資料4
2021年9月13日
日本原燃株式会社

経年劣化に関する技術的評価について

補足説明資料
(技術評価書の補足)

a. 肉厚測定結果(抜粋)

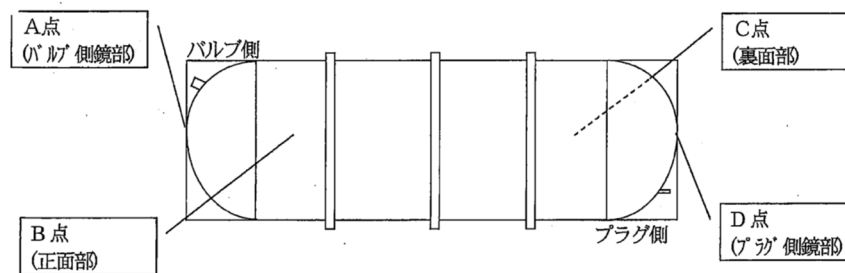
・廃品シリンダの肉厚測定結果(抜粋)について以下に示す

判定基準値に対し十分余裕があり、前回測定結果(2011年度)から顕著な減肉の進行は見られなかった。

現状対象部位を「本体(内外)」と記載しており、バルブ・プラグも対象としていることが不明確であることから、これが明確となるよう左記のとおり修正する。

1. 廃品シリンダ弁の健全性

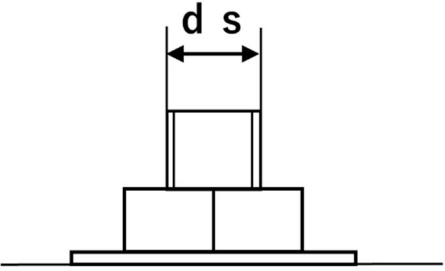
廃品シリンダの経年劣化事象については、廃品シリンダ(内外表面)のUF₆腐食が想定されるが、日常巡視点検および定期に行う外観点検、肉厚測定により、劣化の急激な進行のないことを確認している。弁(バルブ・プラグ部)については、米国で約40年にわたり屋外で貯蔵されていた約57000本の廃品シリンダの弁(バルブ・プラグ部)からの漏えいは確認されていないため、有意な劣化はないと考えられることから、日常巡視点検により周辺部の目視確認をしており、これまでバルブ部周辺に漏えいの痕跡(結晶化したUF₆の付着*)は確認されていない。

*シリンダ内は負圧状態であり、欠陥部からの系内へのエアリークインにより、系内外が同圧となった場合に拡散による微小漏えいが発生する可能性があるが、UF₆はUF₆の結晶となり、バルブ・プラグ部周辺に付着してとどまるため、従事者及び一般公衆へ影響する漏えいは発生しないが、汚染拡大防止のためには、日常巡視点検および定期点検で対応可能である。

また、付着ウラン回収容器、中間製品容器、IF₇ポンベについても同様に記載を左記のとおり修正する。
